ПЛИТЫ МОДЕЛЬНЫЕ СТАЛЬНЫЕ ДЛЯ ОПОК РАЗМЕРАМИ В СВЕТУ 1600×1200 мм НА ФОРМОВОЧНЫЕ ЛИТЕЙНЫЕ МАШИНЫ С ПОВОРОТОМ ПОЛУФОРМЫ БЕЗ ДОПРЕССОВКИ

ГОСТ 20118—74

Изменение № 1 ГОСТ 20118—74 Плиты модельные стальные для опок размерами в свету 1600×1200 мм на формовочные литейные машины с поворотом полуформы без допрессовки. Конструкция и размеры

Черт. 1

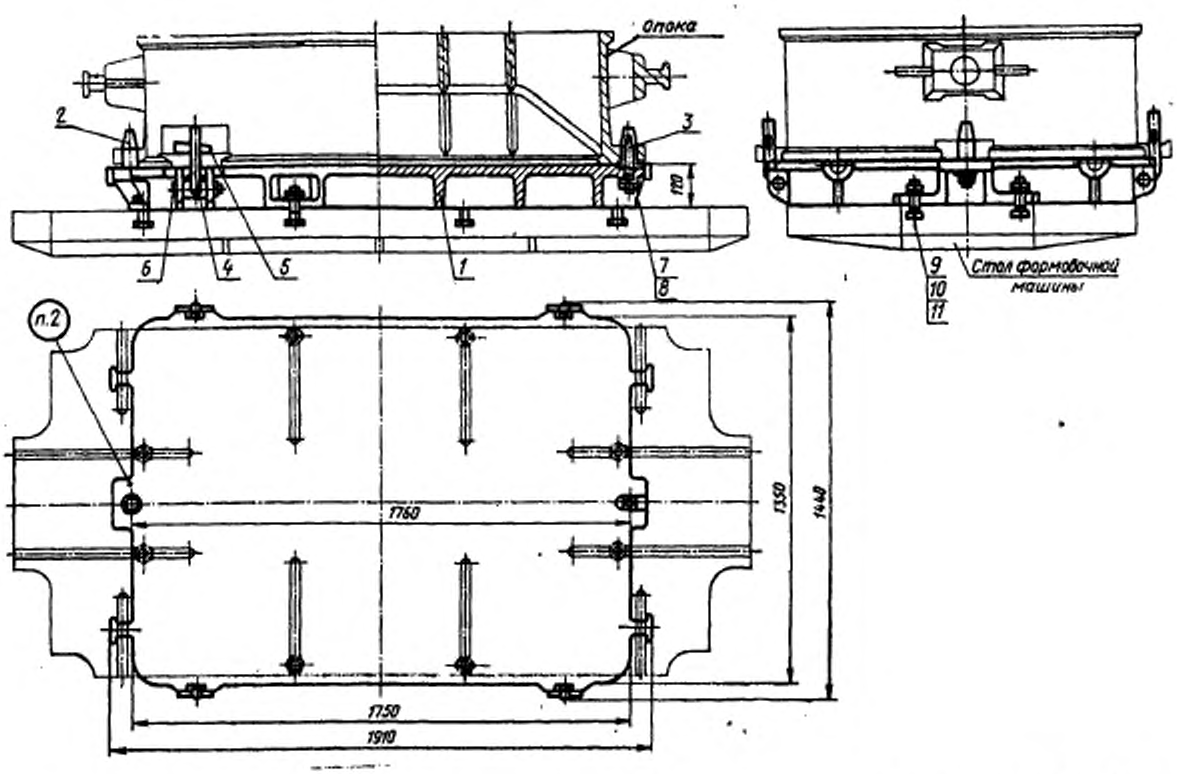
Пункт 1. Чертеж 1. Подрисуночная подпись. Заменить обозначение болта (поз. 9): М20×80.66.05 по ГОСТ 7808—70 на 7002—2589 по ГОСТ 13152—67.

Пункты 1, 3. Чертежи 1, 2. Заменить слова: «Теоретическая масса» на «Масса, не более».

Черт. 2

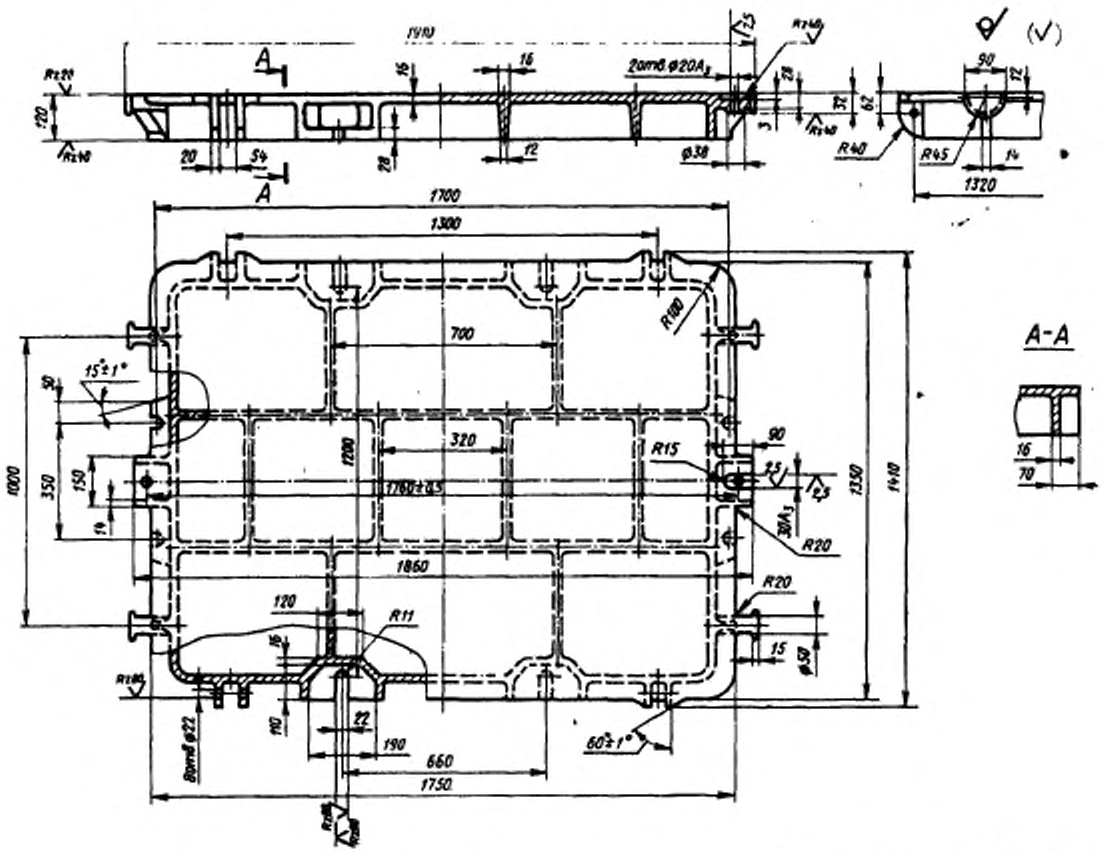
Пункт 3. Чертеж 2. Заменить обозначение: A_1 на H8;

вид сверху дополнить как указано на чертеже:
